関西電力株式会社社長

## 耐震設計審査指針の改訂案を踏まえた地質調査 に関する公開質問書

若狭連帯行動ネットワーク

芦屋浜シーサイドタウンにある約40cm四方・肉厚5cmの中空箱形鋼鉄柱416本中53本が破断した

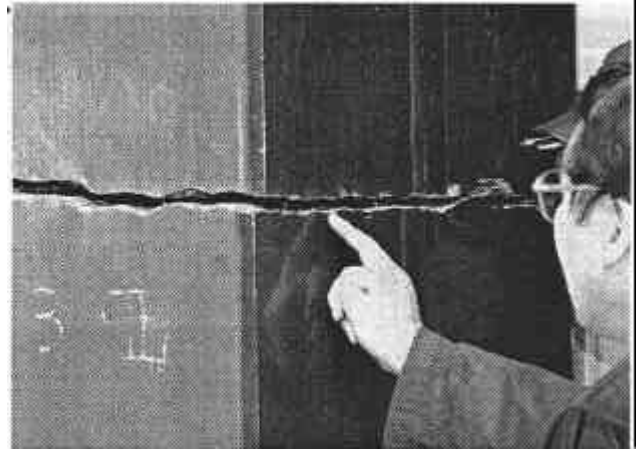
阪神・淡路大震災では、芦屋浜シーサイドタウンにあるマンションで、約40cm四方・肉厚5cmの中空箱形鋼鉄柱416本中53本が破断し、阪神高速鉄道の2本の円柱形の鋼管柱も破断しました。また、鉄筋コンクリート柱の中間部で起きた衝撃座屈も数多く見られました。同様の構造が多く使われている原発ではこのような破壊モードに対する対策が不可欠だと私たちは考えます。

討するに十分な知見が得られているとは考えておりません。したがって、改訂指針案に衝撃破壊に対する対策を記述することは適当でないと考えます。」(P.6-2-B/24)と明記されています。これは、衝撃破壊や衝撃座屈に対しては、新指針(案)でも対応できないことを吐露したものだとして私たちは受け止めています。いかがですか。貴社は、衝撃破壊や衝撃座屈に対してどのように耐震安全性を確保するつもりですか。それとも、これらに対しては全くお手上げの状態なのですか。
